**DISTRETTO OVEST - OSPEDALE "SS. ANNUNZIATA" DI CENTO
RAFFORZAMENTO LOCALE - CORPO F**

PROGETTO DEFINITIVO

RELAZIONE SULLE STRUTTURE

1. La richiesta di integrazioni al progetto (rif. protocollo generale 0061494 Regione Emilia Romagna – Commissione congiunta per l'esame preventivo dei progetti relativi agli edifici sottoposti alla tutela del DLGS 42/2004 e smi del 6.11.2018)

fig. 2.2.

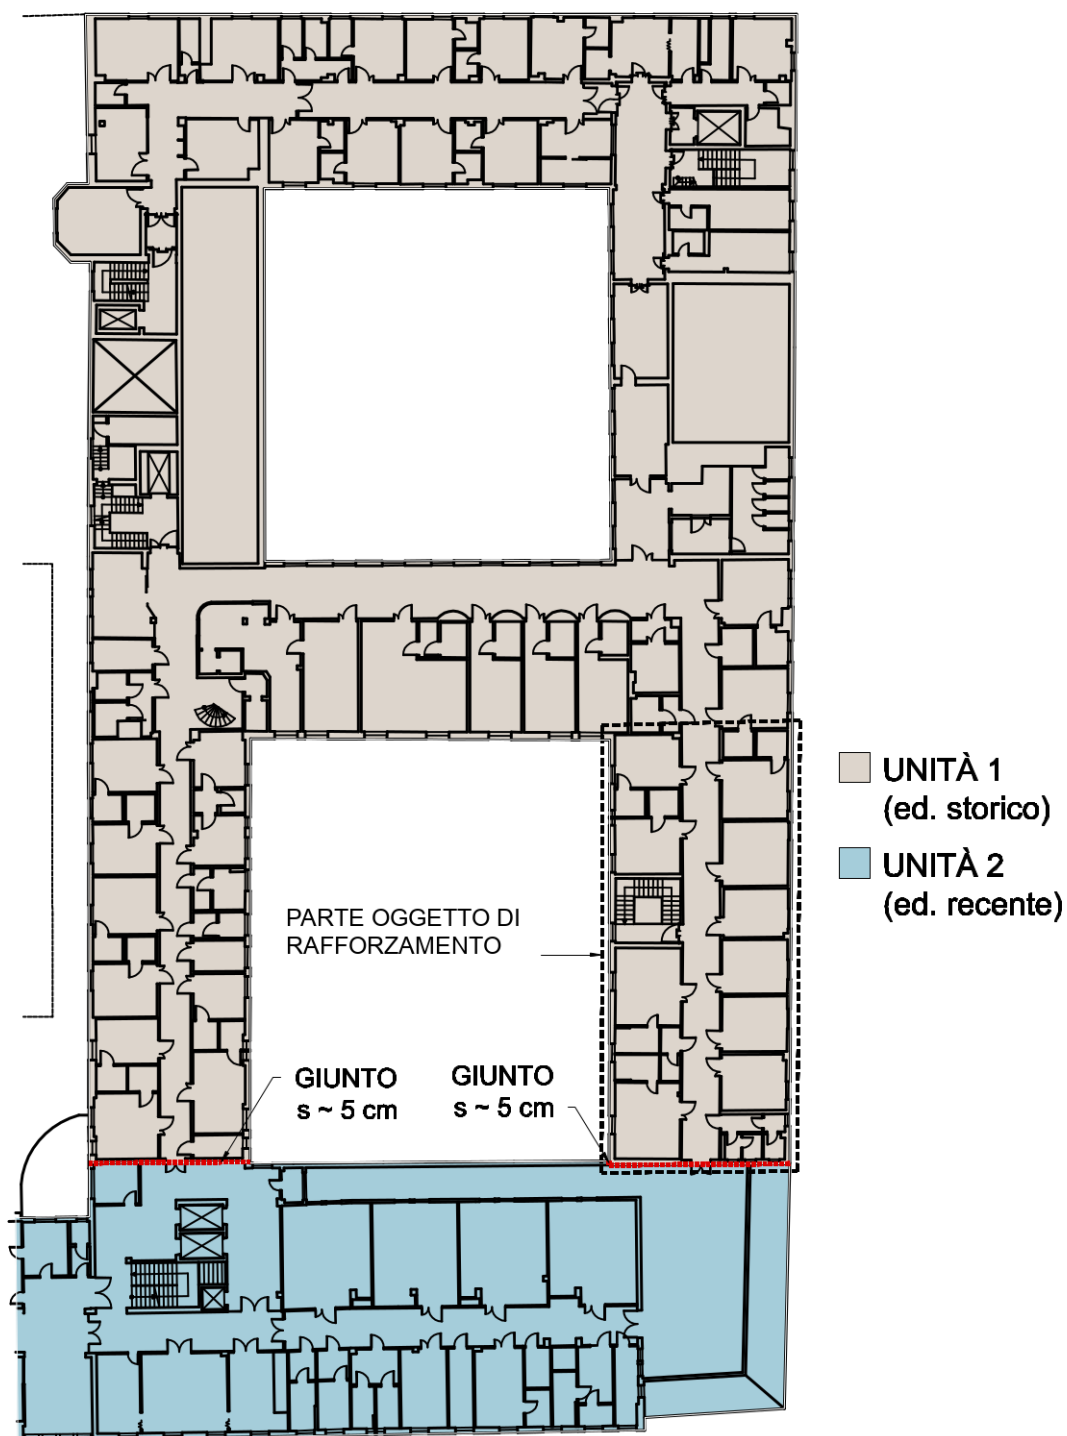
- 2) *non risulta conforme alla normativa il conseguimento del livello di sicurezza valutato su una “sottounità convenzionale” dell’unica unità strutturale presente; in particolare appare inusuale la scelta di rinnovare solo la copertura del Corpo F e la porzione di testata del Corpo D;*

In merito alla scelta dell'unità strutturale ed alla scelta progettuale di rinnovare solo la copertura del Corpo F (e la porzione di testata del Corpo D) si rimanda alla PARTE SECONDA (§§ 3 e 4) e alla PARTE TERZA (§§ 2.3.1. e 2.3.2.) della presente relazione.

- la fig. 2.2: le unità 1 e 2 (l'unità 2, realizzata con struttura intelaiata in calcestruzzo, è costruita in aderenza all'unità 1),
- la fig. 2.3: la denominazione convenzionale dei corpi che compongono l'unità strutturale 1 di cui alla figura precedente).
